监 理 通 知 单

工程名称：和县 31 户户联建光伏扶贫电站项目

编号： ZHJL-HXFP-003

事由： 关于光伏区桩基浇筑存在的问题

附：问题照片

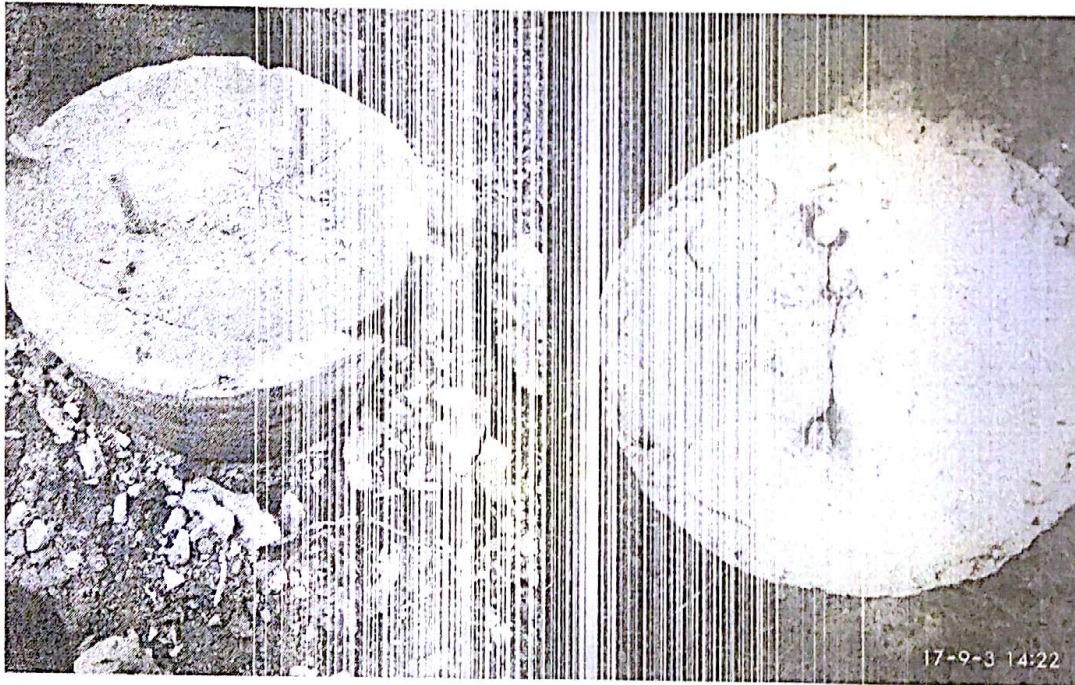
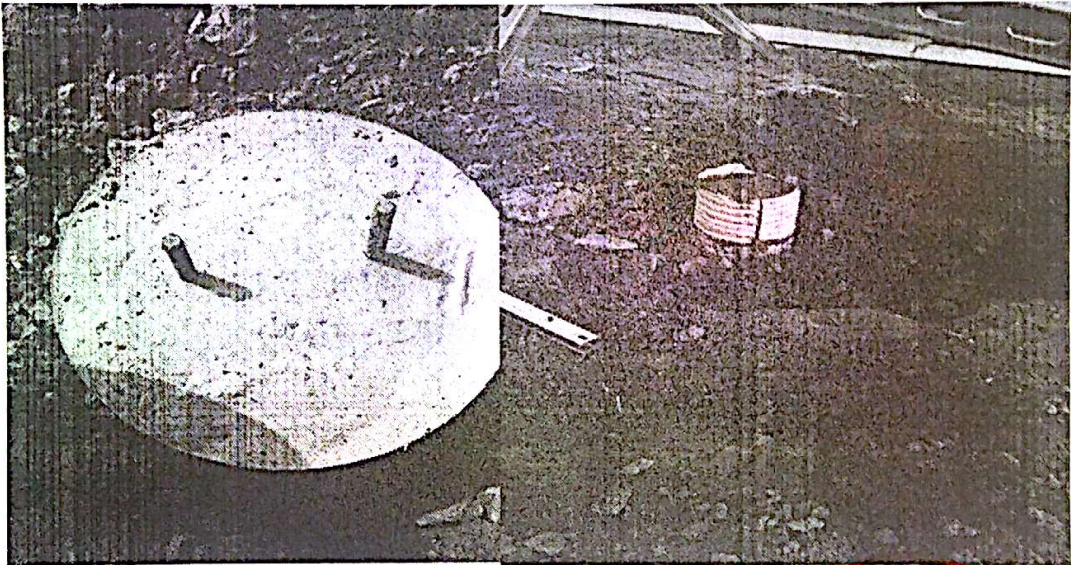
- 1、善厚场地光伏桩基部分存在表面风干开裂。
- 2、香泉场地部分光伏桩基中含有泥浆导致桩基强度不够。
- 3、新圩场地桩基浇筑未进行压光抹面，影响后期支架质量与安装。

- 1、已对善厚部分问题桩基进行整改，保证达到设计要求。
- 2、已对香泉部分桩基进行重新浇筑，保证达到设计要求。
- 3、已对新圩场地部分桩基进行整改，保证达到设计要求。

经检查，已整改完成
